日立マイクロコンピュータ技術情報

題 目	SH7709A/SH7729におけるDMA転送時の DACKに関する注意事項(その2)		発行番号	TN-SH7-280A
			分 類	1. 仕様変更 2. ドキュメント訂正追加等 ③ 使用上の注意事項
適 用 製 品	HD6417709A, HD6417729	対象ロット等	関連資料 ・ SH7709A (HD6417709A) ハードウェアマニュアル ・ SH7729 (HD6417729) ハードウェアマニュアル	有効期限
		全ロット		永年

図1：誤ってDACK0/1が早くネゲートされるケースの例(A6TEH=3'b010の場合)

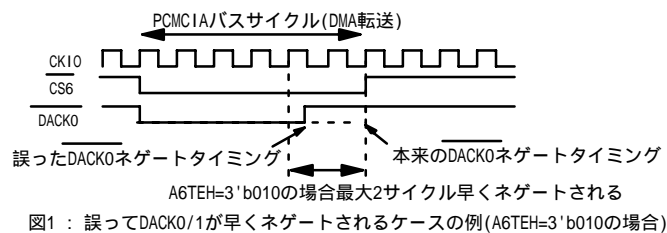
- エリア5またはエリア6をPCMCIAに設定(BCR1レジスタのA5(6)PCM = 1)
- PCRレジスタのA5(6)TEH[2:0]を3'b000以外に設定

1. PCMCIA空間がDMA転送の対象で、PCMCIA空間アクセス時にDACK0/1がアサートされる設定にした場合、DACK0/1が誤って早くネゲートされる場合があります。何サイクル早くネゲートされるかは、A5(6)TEH[2:0]の設定により、最大でA5(6)TEH[2:0]で設定したサイクル数だけ早くネゲートされます。

- PCMCIAとDMACを同時に使用しない
- PCMCIAとDMACを同時に使用する場合は、A5(6)TEH[2:0]を3'b000に設定する

- DMA転送元もしくは転送先がPCMCIA空間以外の場合、PCMCIA以外の空間でDACKを出力する様、CHCRレジスタのAMビットを設定する。

図2：誤ってDACK0/1がアサートされるケースの例(A6TEH=3'b010の場合)

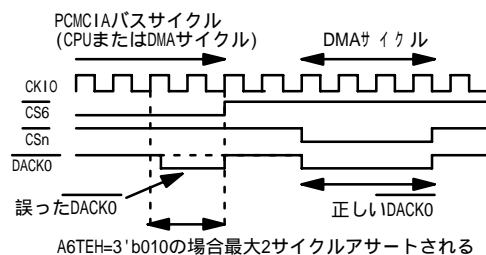
PCMCIA空間へのアクセスに続いてDACK0/1をアサートするバスサイクルが実行された場合、PCMCIA空間へのアクセス中に誤ってDACK0/1をアサートする場合があります。誤ったDACK0/1のアサート幅は、A5(6)TEH[2:0]の設定により、最大でA5(6)TEH[2:0]で設定したサイクル数だけアサートされます。この場合は、PCMCIA空間アクセス時にDACK0/1がアサートされる設定になっているかどうかは無関係です。

- PCMCIA空間のCS信号アサート中は外部回路で強制的にDACKをHIGHにする
